Wolu-Inter-Quartiers ASBL

Concerne : Demande de permis d'urbanisme pour le bien situé rue de la Station de Woluwe, 74.

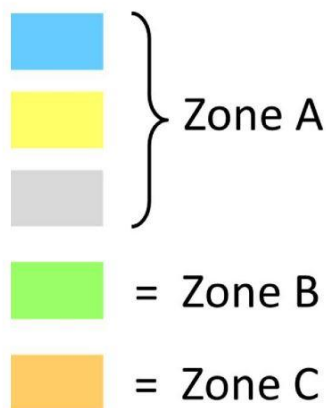
Par ailleurs, si le projet propose une légère désimperméabilisation du site ainsi que la création de 220 m² des toitures vertes, il reste, à notre sens, insuffisant en termes de gestion de l'eau. La parcelle se situe en zone B ou C des zones potentielles d'infiltration d'eau pluviale¹ ce qui correspond pour la zone B: « Infiltration par ouvrages superficiels conseillés (noues/fossés, bassins) » et pour la zone C : « Infiltration par ouvrages superficiels et profonds conseillés (noues/fossés, bassins, tranchées, puits) ». Pourtant le projet n'envisage pas d'utiliser ces solutions, mais se contente de créer une toiture verte probablement extensive (rien n'est visible sur les plans) ne provoquant qu'un impact minime dans la réduction des eaux pluviales rejetées aux égouts. Rappelons que nous nous trouvons en fond de vallée de la Woluwe qui est régulièrement en proie à des inondations dû à la surcharge du collecteur principal situé sous le boulevard de la Woluwe.
